INFORME DE HITO DE CONTROL
Nº 4731-2024-CG/GRAP-SCC

**“EJECUCION DE LA OBRA: MEJORAMIENTO DEL SERVICIO DE
COMERCIALIZACION DEL MERCADO DE ABASTOS EN LA
LOCALIDAD DE HAQUIRA DEL DISTRITO DE HAQUIRA - PROVINCIA
DE COTABAMBAS - DEPARTAMENTO DE APURIMAC”**

**HITO DE CONTROL Nº 1 - ESTADO SITUACIONAL Y SEGURIDAD
DE OBRA A MARZO 2024.**

Imagen n.º 4

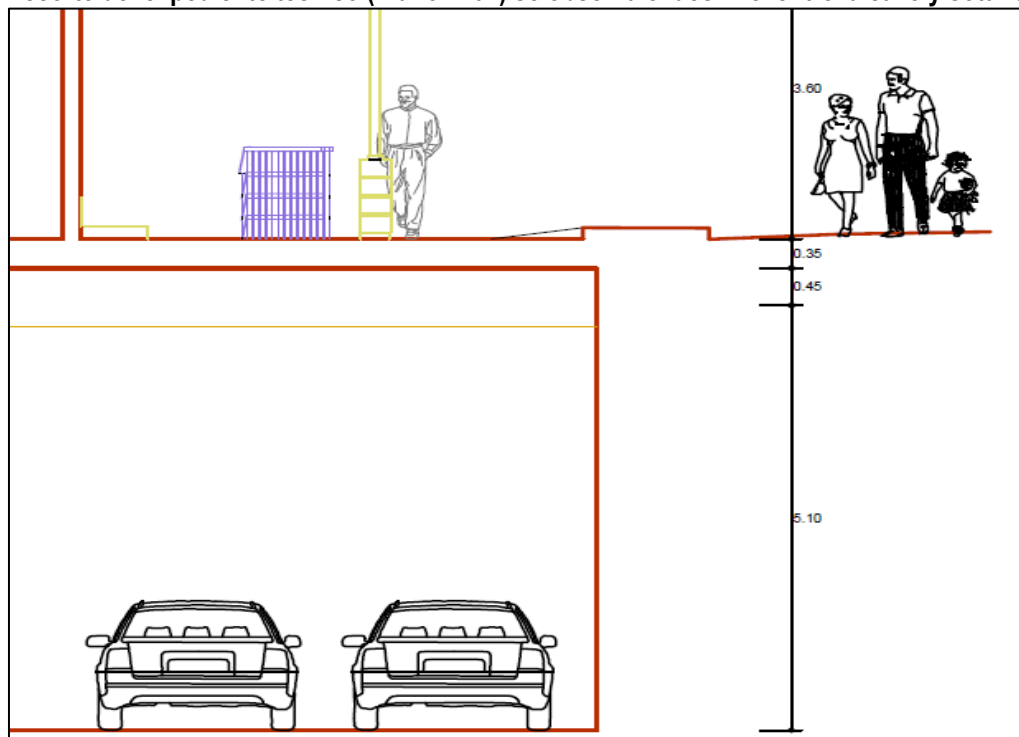
De la recopilación de información y visita a la obra, conforme al acta de inspección en campo y recopilación de información de 7 de marzo de 2024, suscrita por los funcionarios de la entidad y la comisión de control se puede advertir que, en el terreno de la obra existe una excavación masiva para sótano con una altura de corte de aproximadamente 6 metros y con un perímetro de 219 metros aproximadamente, sin apuntalamiento o soporte lateral, existiendo solo un muro de contención de concreto armado de 10 metros de largo y 6 metros de alto aproximadamente contiguo a la calle Cotabambas, dejando evidencia que, el resto del perímetro del corte de la excavación se encuentra sin soporte lateral, y que, por el estado situacional de obra paralizada no cuenta con muros de sótano según definición del expediente técnico; así también en la parte superior del talud originado por la excavación en una longitud aproximada de 43 metros, se advierte comercio ambulatorio y presencia de usuarios de la vía pública en vereda y calzada de la calle Cotabambas contiguos al cerco provisional de obra.

Recorte del expediente técnico (Plano A-07) se observa el desnivel entre la calle y sótano.

- **Norma Técnica E.050 Suelos y cimentaciones del Reglamento Nacional de Edificaciones, aprobada por Decreto Supremo N° 011-2006-VIVIENDA y modificada por Resolución Ministerial N° 406 -2018-VIVIENDA, publicada en el Diario Oficial El Peruano el 23 de enero de 2019 y modificada por la Resolución Directoral N° 006-2020-EF/63.01, publicada en el Diario Oficial El Peruano el 3 de diciembre de 2018, que en su Artículo 39, numeral 39.2 establece:**
 “(...)

39.2 Las excavaciones verticales de más de 1,50 m de profundidad, medidas a partir del nivel de terreno natural en el momento de iniciar la excavación, requeridas para alcanzar los niveles del proyecto (zanjas, sótanos y cimentaciones) no deben permanecer sin sostenimiento

Los hechos descritos, podrían generar el riesgo de deslizamiento de talud en afectación de la integridad física, salud y seguridad de los ciudadanos, infraestructura y servicios de zonas aledañas a la excavación.

Imagen n.º 11

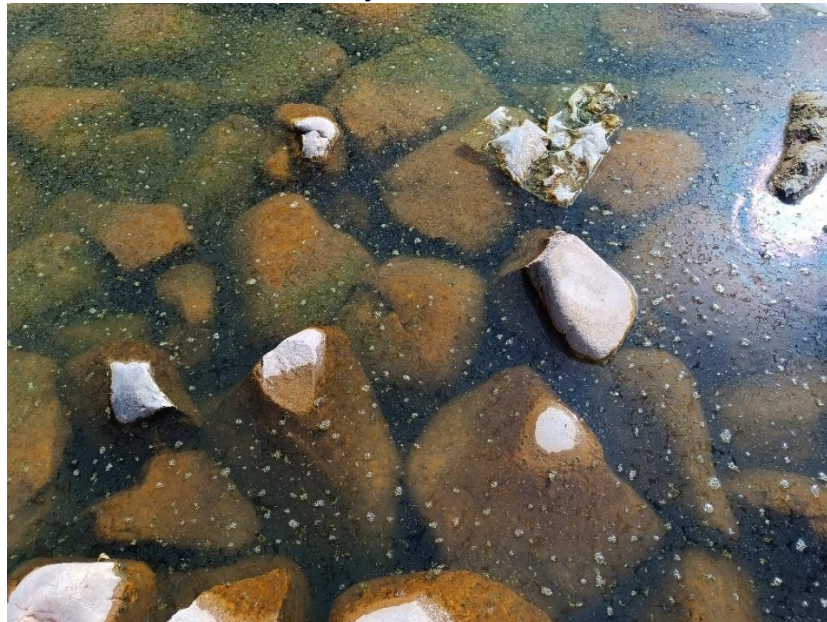
Al respecto de la verificación organoléptica (vista y olfato) del agua empozada cuyas características son visibles en el agua, se advierte también malos olores y presencia de cobertura vegetal, musgos y algas, así también el afloramiento y desarrollo de larvas e insectos que vienen poblando el agua empozada con

Vista del afloramiento y desarrollo de larvas e insectos

Los hechos descritos, identifican posibles focos de enfermedades que puedan ser transmitidas por moscas, mosquitos, zancudos y otros vectores que se desarrollan en el agua empozada de la excavación de la obra paralizada, creando un alto riesgo en la salud e integridad de la población de Haquira.
